**CITÉ
DE LA
SÉCURITÉ
SOCIALE**

CONSUULTATION RÉMUNÉRÉE 2014-2015

Fonds de compensation commun au régime général de pension

Coupe longitudinale à travers la place

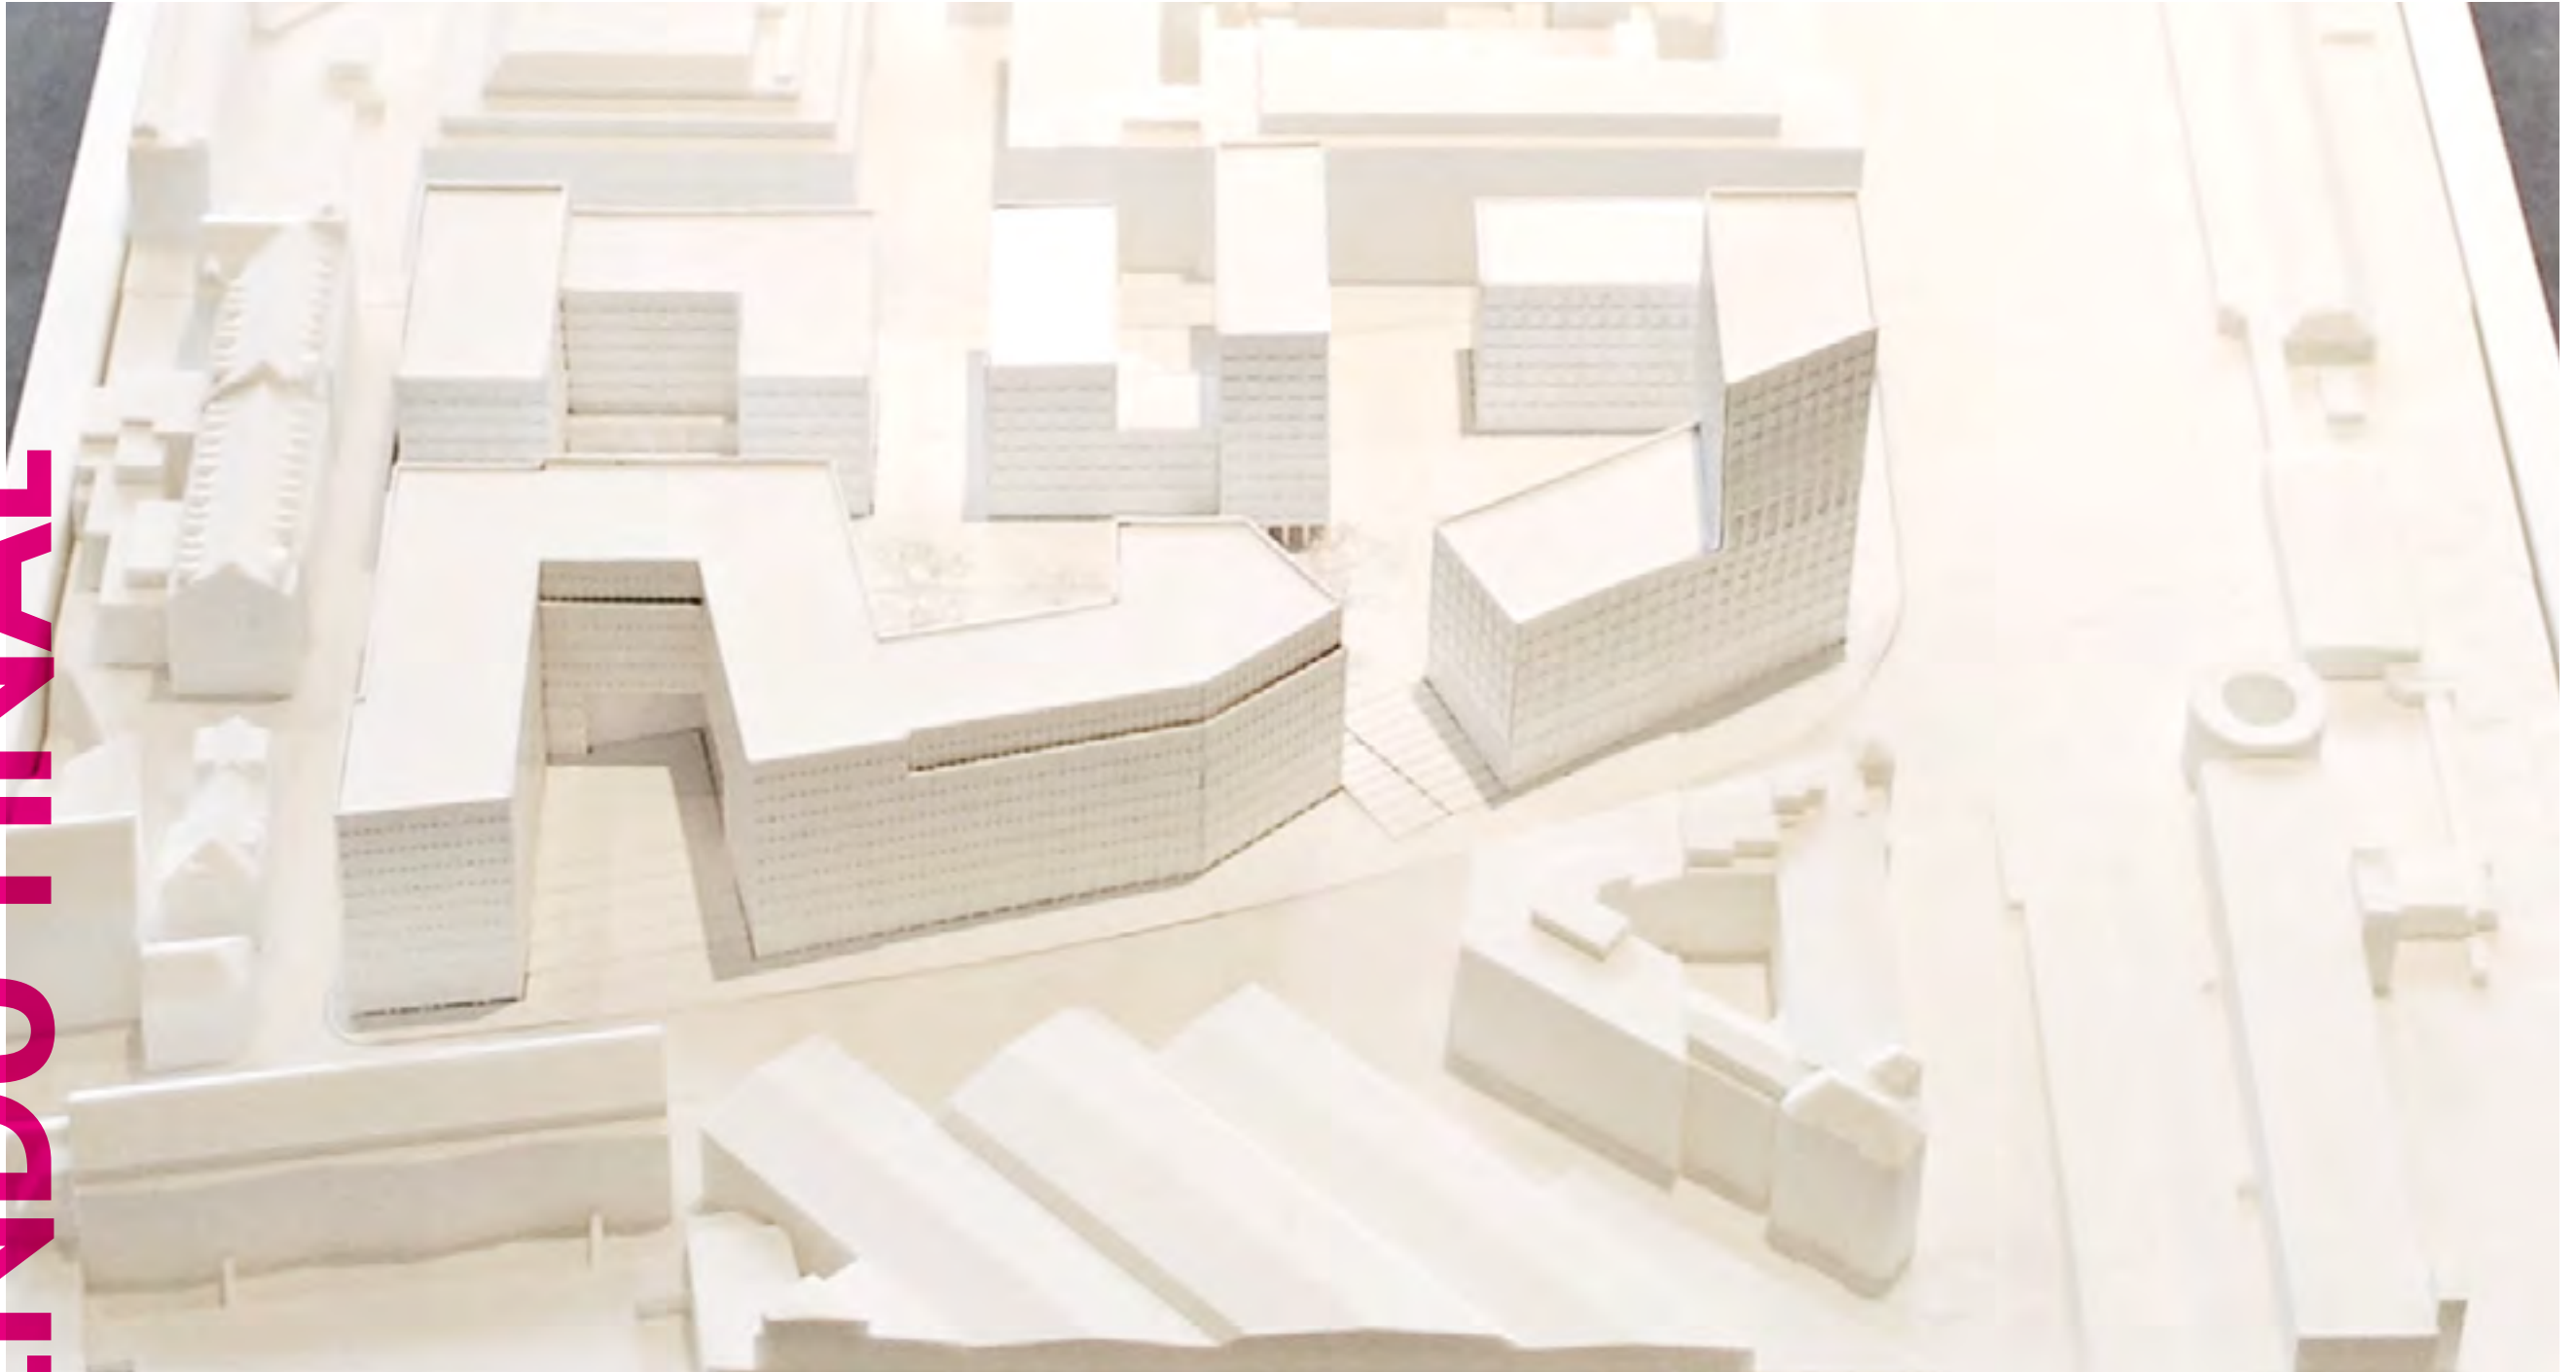
L'idée fondatrice de l'équipe est la partition et la succession de petites places à l'échelle du quartier présentant différentes atmosphères. La création d'un ensemble urbain diversifié et organisé autour de places de différentes dimensions est intéressante, mais est contrecarrée par la densité de construction proposée jugée trop importante par rapport au parti urbanistique misant sur la finesse et la complexité des séquences spatiales. L'accent de la tour est hors échelle par rapport à la silhouette du quartier. Le prospect entre les bureaux et le logement de l'îlot en phase 2 semble trop serré et la localisation des entrées des phases 2 et 3 est peu claire. Le projet constitue une bonne proposition de pleins et de vides, qui qualifie le plein et engendre par l'architecture de belles perspectives avec les volumes de logements. Cependant, le statut public / privé n'est pas tout à fait résolu au niveau de la « cour intérieure ». La création d'un porche traversant le bâtiment CSS de la phase 1 est problématique pour la sécurité urbaine. Le passage entre la cour intérieure et la rue de Hollerich est jugé dangereux pendant

la nuit. Le travail de la façade rue de Hollerich présente des recoins qui risquent de poser des problèmes en terme de sécurité urbaine. L'accessibilité de la « cour intérieure » par la rampe couplée à un escalier très large et monumental pose problème. La grande diagonale créée depuis l'arrivée par la gare et reliant la rue de Hollerich présente également un risque majeur au niveau de la sécurité urbaine. Selon le jury et les experts, ce point n'est amendable que par la mise en place d'un système de grillage, or, ceci n'est pas souhaité en matière d'image. Il existe dans le projet une ambiguïté entre l'hétérogénéité de systèmes de lots différenciés et le souhait de l'utilisation d'un même matériau pour l'ensemble des bâtiments. Les espaces créés se veulent hétérogènes, mais toutes les façades sont homogènes. A noter cependant que le traitement des façades n'était pas une donnée requise pour cette étape du projet. De plus, le pôle d'accueil est sous-dimensionné et on peut déplorer l'absence d'une crèche et des hauteurs trop importantes.

Plan de rez-de-chaussée

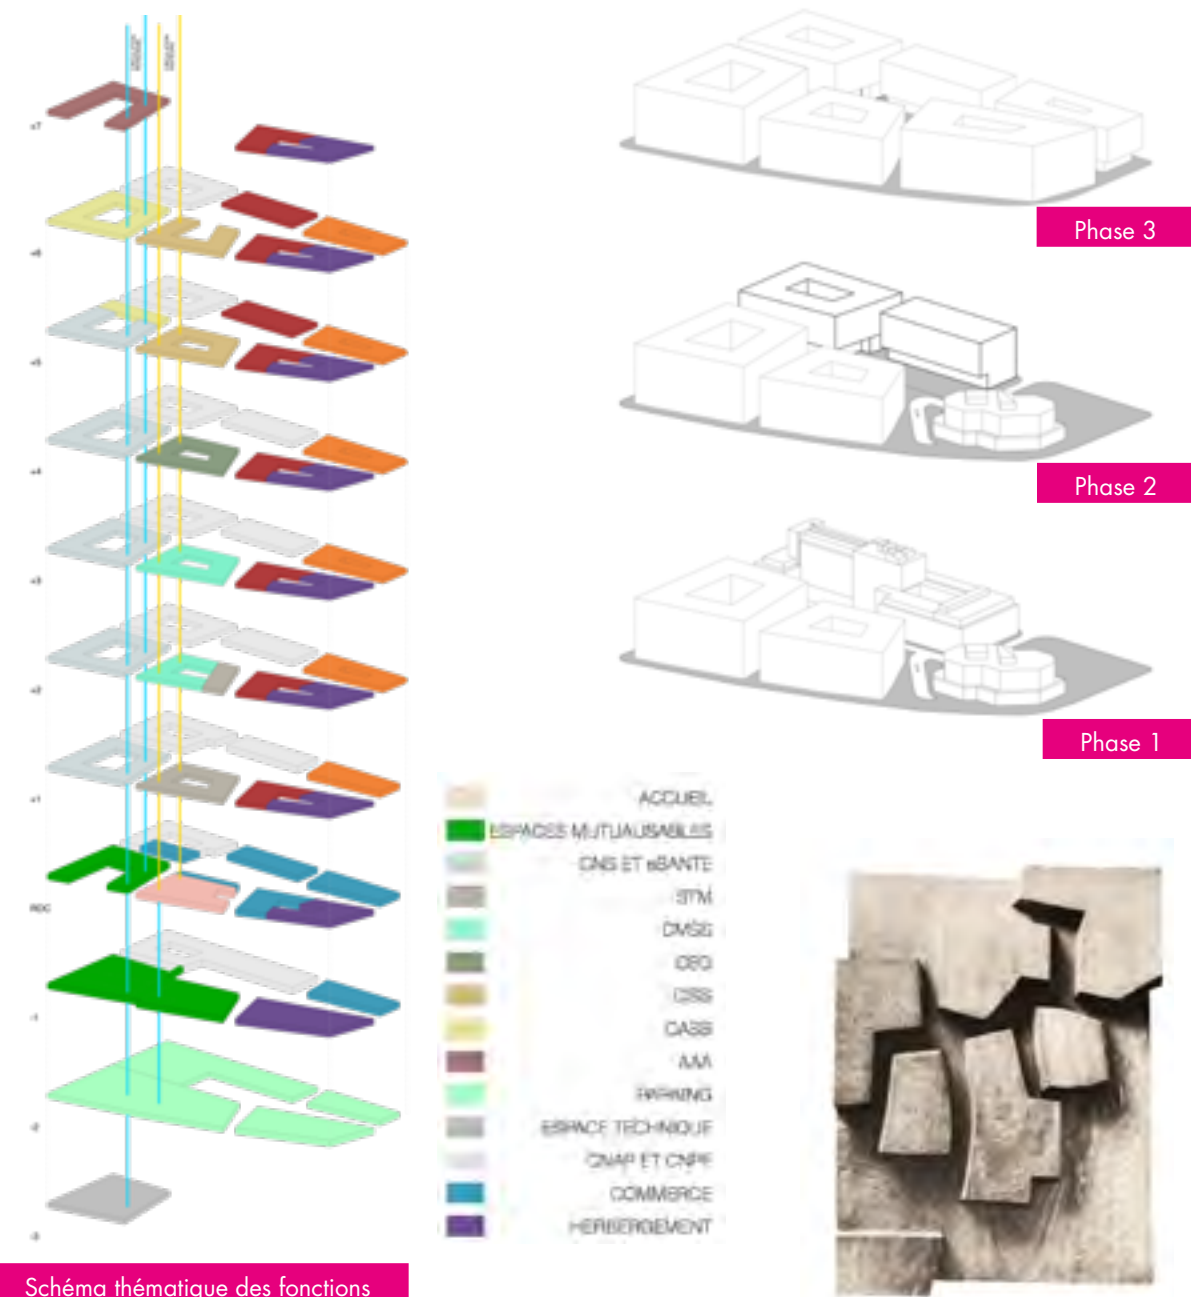
L'idée de créer un morceau de ville dans la ville est cohérente en soi.

La référence aux caves Mercier (Cour Mercier) pour créer un «îlot gourmand» ne constitue pas une vision assez forte pour le quartier dans son ensemble.

Le projet dégage une impression sculpturale dont l'échelle est en conflit avec les qualités demandées pour la Cité de la Sécurité Sociale ainsi que le contexte. Alors qu'il annonce une démarche urbaine de continuité avec le tissu urbain voisin, l'îlot ne présente pas beaucoup de ressemblances morphologiques avec l'existant. Il met en place un catalogue de bâtiments épais résultant d'une fragmentation et d'un réassemblage de ces fragments dont la fonctionnalité reste à démontrer.

La dimension et la géométrie de la Cour Mercier occupant le cœur de l'îlot ainsi que le système d'accès ne sont pas convaincants. La Cour Mercier est peu visible et identifiable dans les par-

cours piétons du quartier et ses proportions sont à revoir au niveau de la relation entre la largeur et la hauteur. La configuration et le maillage des espaces extérieurs sont à revoir, respectivement à affiner.

Le jury s'interroge sur la pertinence de ce système de solitaires réassemblés, tel qu'il est présenté. Il est proposé de retravailler un découpage des blocs en fonction du programme. Le jury se questionne également sur la connexion avec la gare et l'accès vers la Cour Mercier entre les deux blocs orientés vers la gare. La Cour Mercier, pour apporter une plus-value en terme de vie de quartier est tributaire de la présence d'établissements ouverts en soirée ou la nuit. Il faudra donc suivre de près l'occupation des rez-de-chaussée et améliorer la visibilité à partir de la place pour attirer la clientèle nécessaire. Il est également souhaité que les concepts de végétalisation mis en place en cœur d'îlot soient affinés et contextualisés.

Vue sur la place Mercier

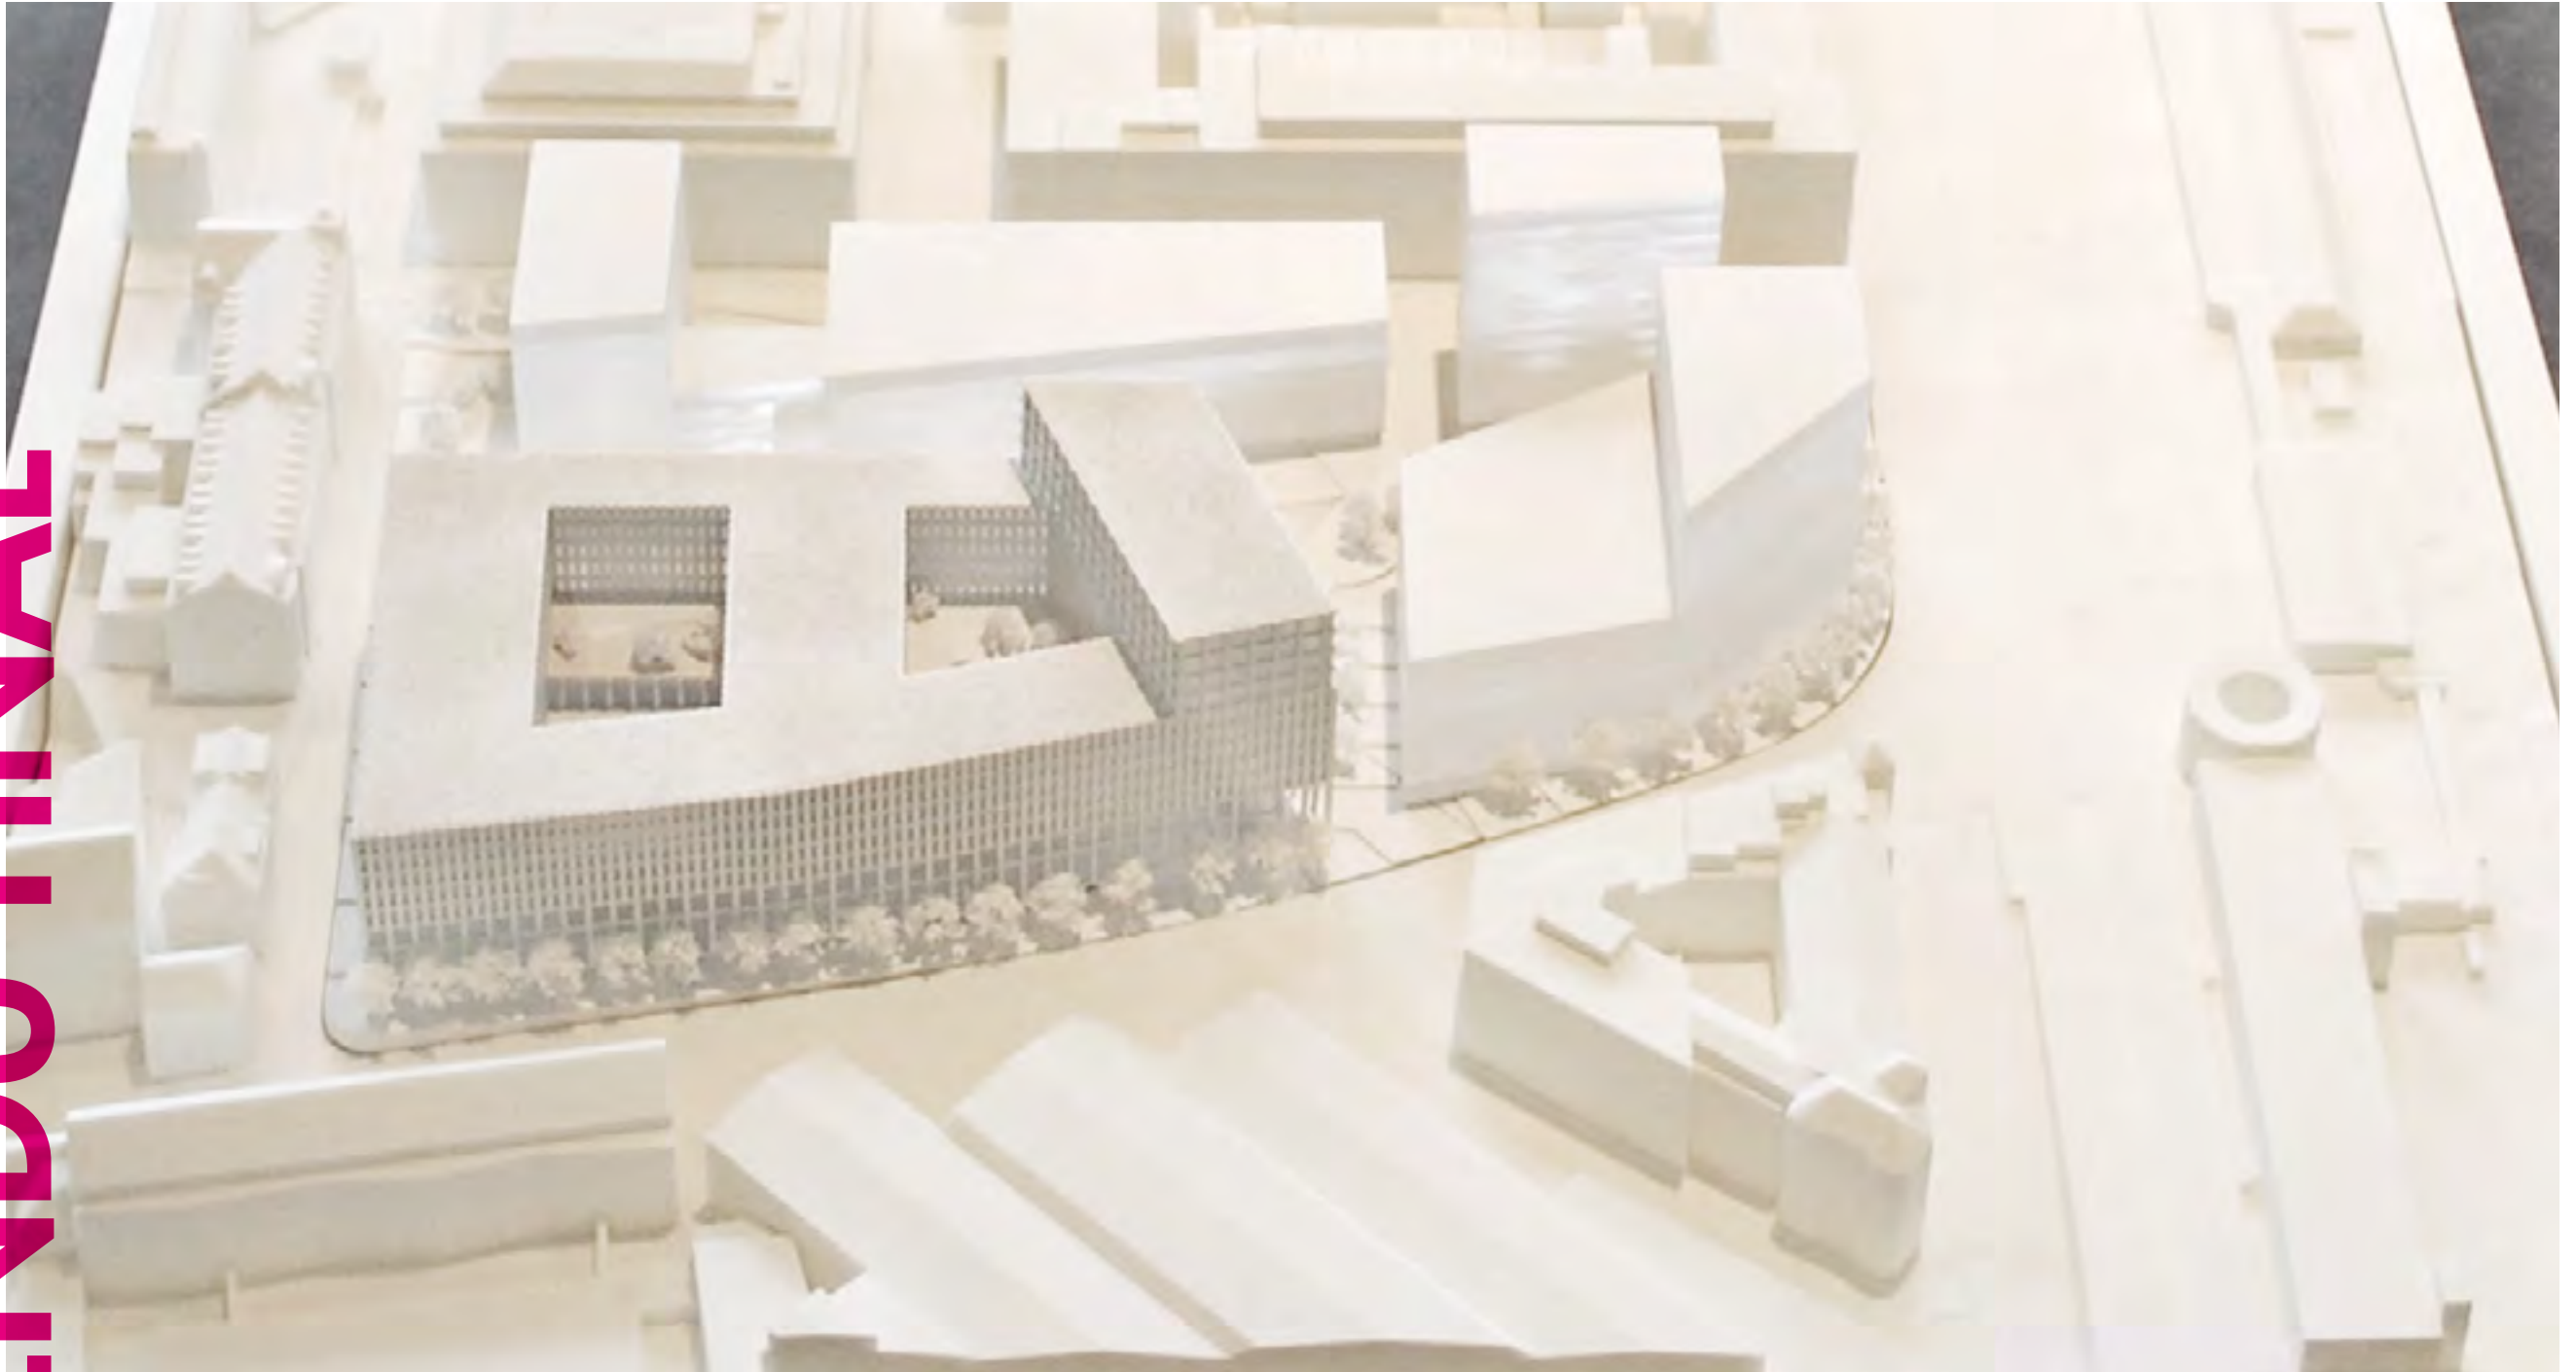
Le projet a beaucoup évolué depuis le colloque intermédiaire. La volonté de ne pas brouiller la lecture du projet par trop de découpages est saluée par le jury. L'idée d'une hauteur de socle correspondant au contexte bâti du quartier avec des accents verticaux ponctuels est intéressante. L'organisation générale du projet est satisfaisante. Cependant, de nombreux aspects semblent ne pas avoir été suffisamment traités (gestion de la topographie et aménagements paysagers de l'espace public par exemple).

Les espaces extérieurs publics semblent avoir été créés par défaut, et l'équilibre entre les espaces plantés et les espaces minéraux pour le cheminement n'est pas satisfaisant. Les limites des espaces plantés sont générées par les flux et manquent d'une réflexion propre et approfondie. Ils ne semblent pas assez généreux. Il serait souhaitable de donner plus de place à la végétation, et de repenser le caractère minéral dominant des espaces extérieurs. Cependant, le jury se questionne au sujet du bien-fondé de la verrière végétalisée au niveau du prolongement de la rue de Reims. Le vaste porche au niveau de la CSS pourrait potentiellement devenir un lieu dangereux la nuit.

L'organisation du pôle d'accueil sur deux niveaux est mise en question. Il semble difficile d'y accueillir 1.000 personnes à partir de la phase 2 (circulation verticale sous-dimensionnée). Malgré le patio, l'apport en lumière naturelle apparaît insuffisant.

La grande rigidité dans le dessin des façades crée une certaine monotonie au niveau du cœur d'îlot. La linéarité de la place centrale ainsi que ses proportions ne concourent pas à la création d'un lieu qui se veut convivial et attractif.

Les grandes hauteurs proposées au niveau des accents verticaux posent des problèmes d'insertion dans le contexte bâti du quartier et de rapport d'échelle. Il manque également une connexion physique et/ou visuelle plus directe avec cet espace public en cœur de projet. Le jury émet des doutes concernant le fonctionnement possible de l'atrium central.

Le jury se questionne également au sujet de la profondeur des commerces et se demande s'il n'aurait pas été plus judicieux de prévoir, par endroit, des percées visuelles entre le pôle d'accueil avec ses guichets et la rue de Hollerich.
